国立研究開発法人日本原子力研究開発機構
原子力科学研究所核燃料物質使用施設等保安規定
と審査基準との整理表

令和4年4月

原子力科学研究所核燃料物質使用施設等保安規定と審査基準との整理表

原子力科学研究所核燃料物質使用施設等保安規定と審査基準との整理表

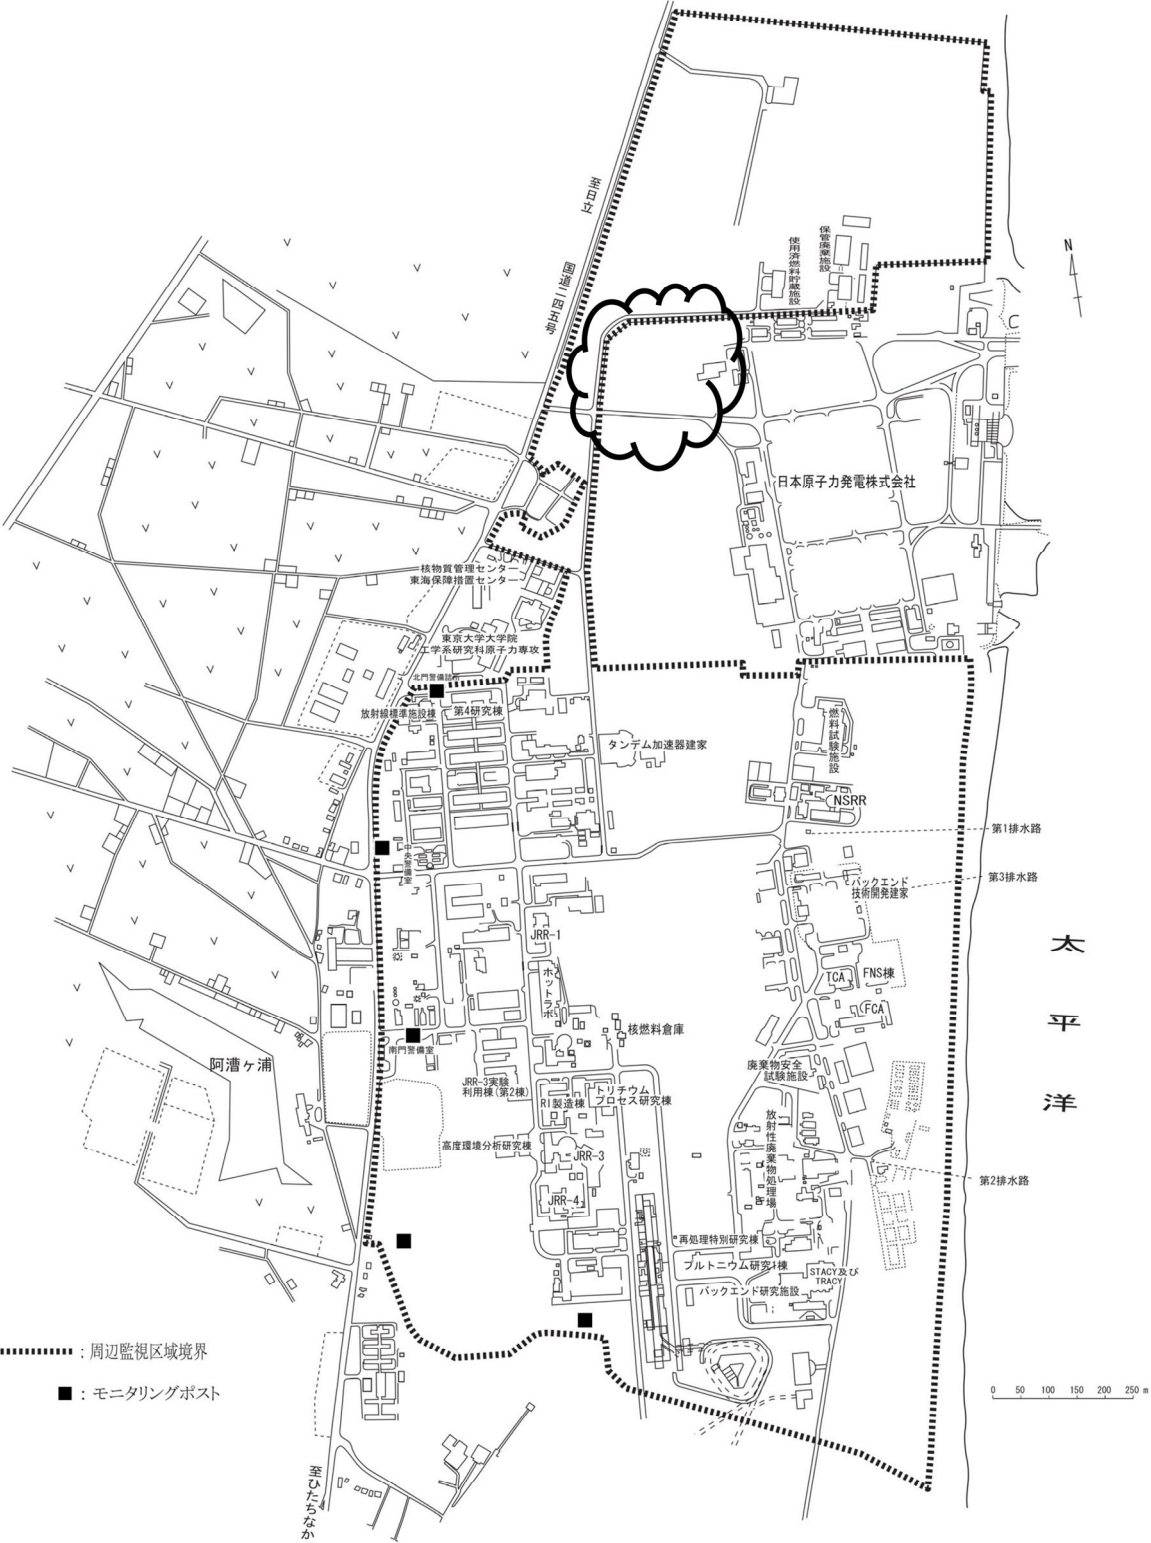
審査基準（関係のある箇所を で示す。）	変更後（変更箇所を下線部で示す。）													備考
<p>使用規則第2条の12第1項第15号～18号（省略）</p>	施設管理目標及び施設管理実施計画の評価の結果及びその評価の担当者の氏名				理方針、施設管理目標又は施設管理実施計画の改定までの期間

2. ～ 7.	(省略)												
	<p>* 1 核燃料物質の使用の変更の許可申請書に記載されている警報装置及び火災警報を含む。</p> <p>* 2 試験・検査、点検及び保守で計画的に発報させるものは、記録から除外する。</p> <p>* 3 使用施設等（廃棄物処理場を除く。）内の廃棄物保管場所に保管する固体廃棄物に係る記録責任者は、当該固体廃棄物を発生させた課長等又は共用の容器に収納される固体廃棄物を管理する区域管理者とする。また、廃棄物処理場については、処理前廃棄物保管場所に保管する固体廃棄物に係る記録責任者は、当該処理前廃棄物保管場所を管理する課長（放射性廃棄物管理第1課長、放射性廃棄物管理第2課長又は高減容処理技術課長）とし、発生廃棄物保管場所に保管する固体廃棄物に係る記録責任者は、当該固体廃棄物を発生させた課長（放射性廃棄物管理第1課長、放射性廃棄物管理第2課長、高減容処理技術課長又は工務第1課長）とする。なお、廃棄物処理場に引き渡した後の放射性廃棄物に係る記録責任者は、放射性廃棄物管理第1課長とする。</p> <p>* 4 使用施設等（廃棄物処理場を除く。）内の廃棄物保管場所に保管する固体廃棄物に係る記録の保存責任者は、当該固体廃棄物を発生させた課長等又は共用の容器に収納される固体廃棄物を管理する区域管理者とする。また、廃棄物処理場については、処理前廃棄物保管場所に保管する固体廃棄物に係る記録の保存責任者は、当該処理前廃棄物保管場所を管理する課長（放射性廃棄物管理第1課長、放射性廃棄物管理第2課長又は高減容処理技術課長）とし、発生廃棄物保管場所に保管する固体廃棄物に係る記録の保存責任者は、当該固体廃棄物を発生させた課長（放射性廃棄物管理第1課長、放射性廃棄物管理第2課長、高減容処理技術課長又は工務第1課長）とする。なお、廃棄物処理場に引き渡した後の放射性廃棄物に係る記録の保存責任者は、放射性廃棄物管理第1課長とする。</p> <p>* 5 使用施設等（廃棄物処理場を除く。）内の廃棄物保管場所に保管する固体廃棄物に係る記録の保存期間は、当該固体廃棄物を廃棄物処理場に引き渡すまでの期間とする。また、廃棄物処理場の処理前廃棄物保管場所に保管する固体廃棄物に係る記録の保存期間は、当該固体廃棄物を処理するまでの期間とし、発生廃棄物保管場所に保管する固体廃棄物に係る記録の保存期間は、当該固体廃棄物を廃棄物処理場に引き渡すまでの期間とする。</p>													<p>本申請の範囲外</p>
